COMUNE DI PISA
Direzione Urbanistica-Edilizia Privata
Servizi Amministrativi Mobilità

RELAZIONE TECNICA

- RETTIFICA ERRORI MATERIALI AI SENSI DELL'ART. 21 DELLA L.R. 65/2014

Luglio 2020

1 - Centro Storico Immobile via Derna 1 angolo via Roma– Accoglimento richiesta Università di Pisa – Fg 120 mapp. 258 .

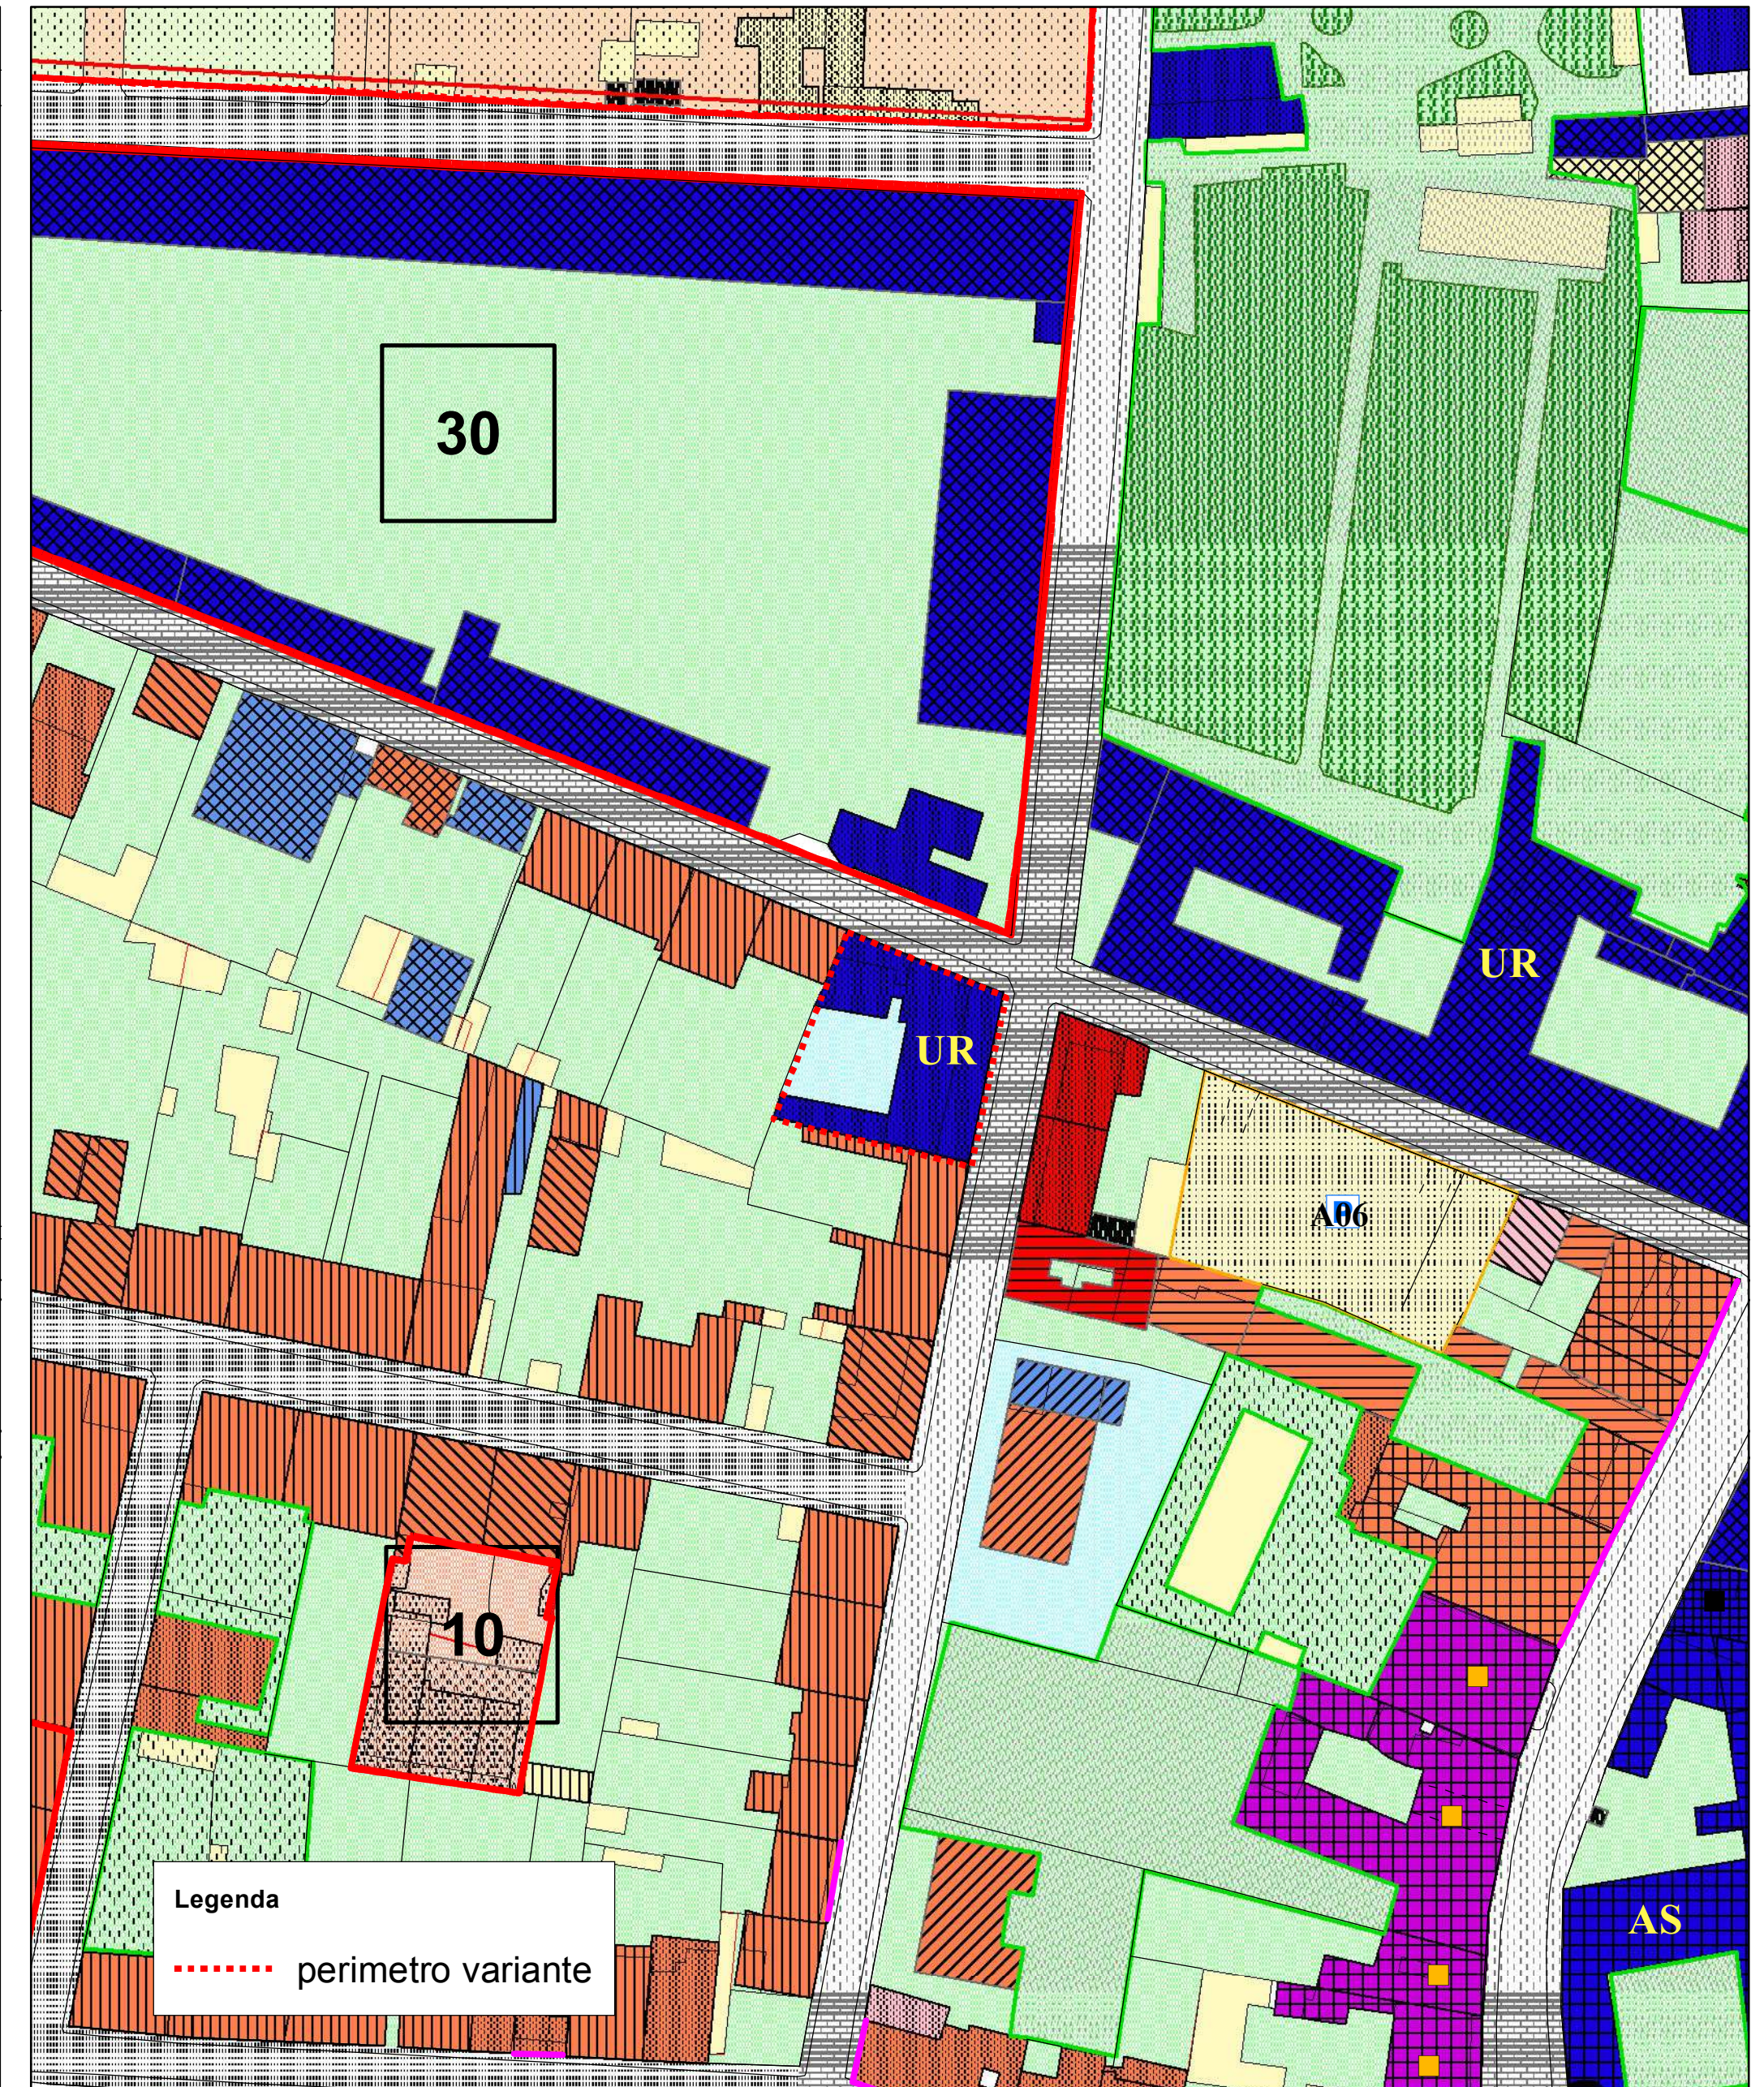
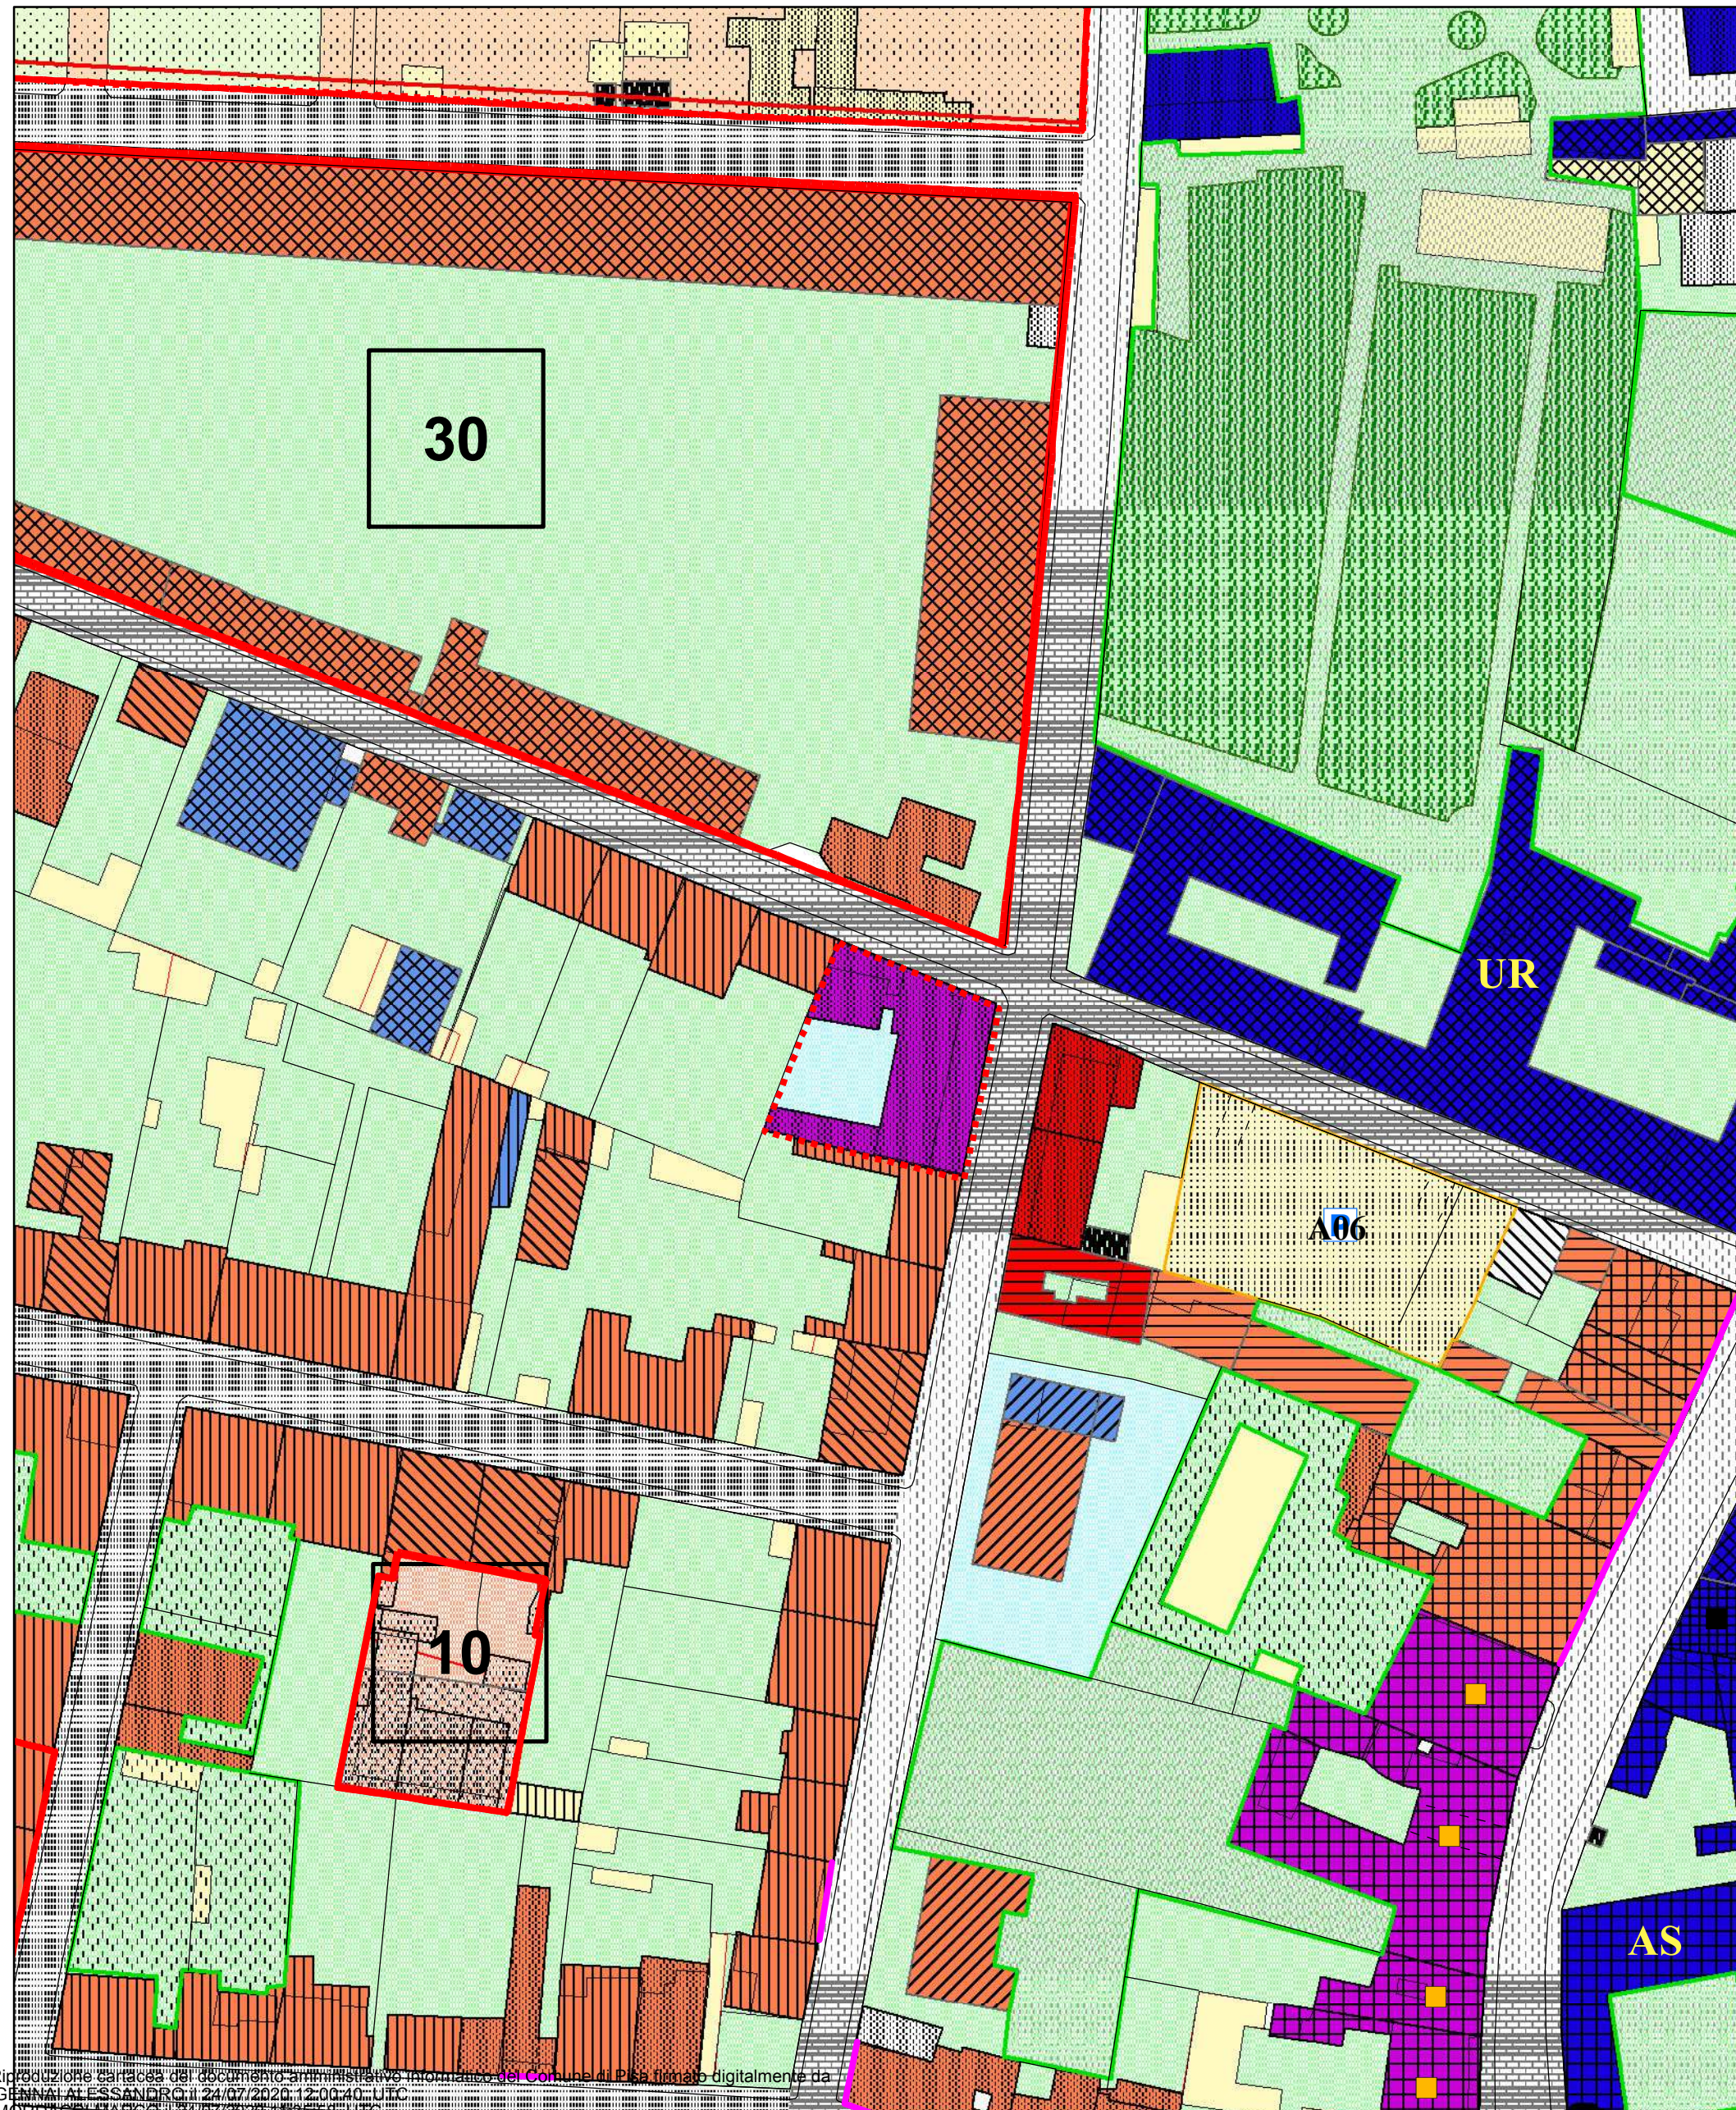
Sull' immobile in oggetto si prevede la sostituzione del retino relativo alla Destinazione d'uso di cui all'art. 4.5.2 – 4 “Servizi privati di interesse pubblico” con la retinatura relativo alla Destinazione d'uso di cui all'art. 4.5.2 – 1 “Attrezzature territoriali”;
